FP Diesel recomienda a todos nuestros distribuidores y clientes tener especial cuidado cuando se comercialicen los cojinetes de biela en estándar para los motores Cummins® Serie B. El cojinete de biela en estándar del motor Cummins® Serie B con número de parte FP-3901170 ha sido reemplazado por el número de parte **FP-3939859**. Este reemplazo es directo y ambos cojinetes son totalmente intercambiables entre sí.

FIGURA No. 1

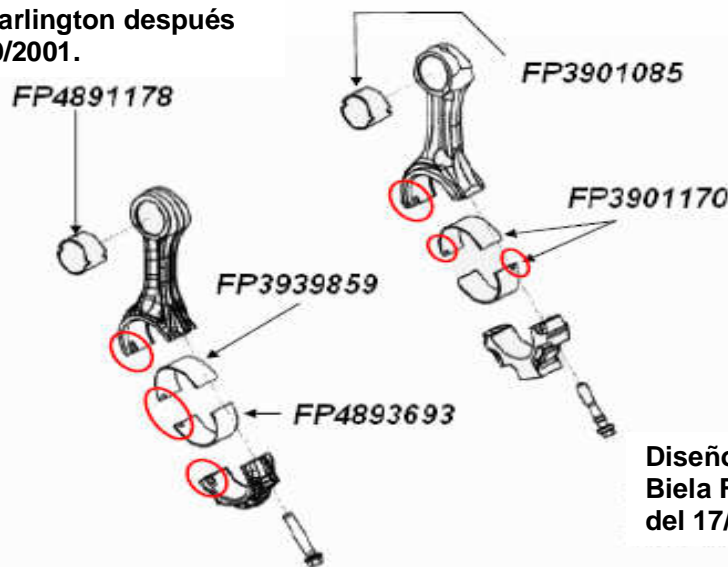
Existe un nuevo cojinete de biela en estándar con número de parte **FP4893693** que se usa en las bielas de nuevo diseño, las cuales se fabrican desde el 17 de Septiembre de 2001 en la planta de Cummins® en Darlington. Estas bielas utilizan un diseño llamado “fracutre split” (biela partida por impacto). Este diseño de biela se caracteriza por tener las ranuras de localización en el mismo sentido y orientación, mientras que en el diseño anterior, las ranuras de localización del cojinete se encuentran en posición opuesta (resaltado en rojo en la **figura No. 1**). También la forma, tamaño y número de parte de esta biela cambia a partir del 17/09/2001. Los tornillos de esta nueva biela también son diferentes como el buje de biela, el cual tuvo los siguientes cambios de número de parte: **FP3901085 = FP3941476 = FP4891178**.

Diseño Actual “Biela Partida” Fabricada en la Planta Darlington después del 17/09/2001.

Diseño Anterior
Biela Fabricada antes
del 17/09/2001.
